Referat - Gennemgang af rapport med Peter

15-12-2020

Figur 1: Forslag til BDD fra Peter

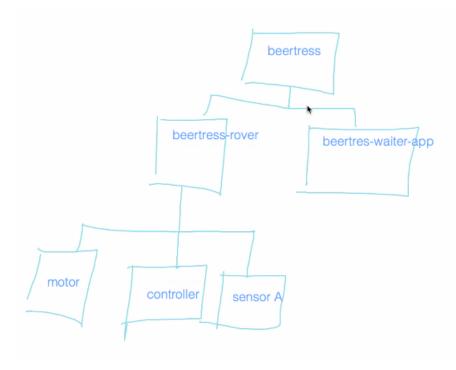
PC-applikationen skal tilføjes til BDD (figur 3).TJEK BDD (figur 3) og IBD (figur 4) i rapporten skal opdateres. TJEK

Lav en blok der hedder Beertress Rover og Beertress personale-app. TJEK Beertress Rover består af controllers, sensors osv. TJEK Alle blokke som står under motorcontrolleren, skal stå i samme række som motorcontrolleren.TJEK
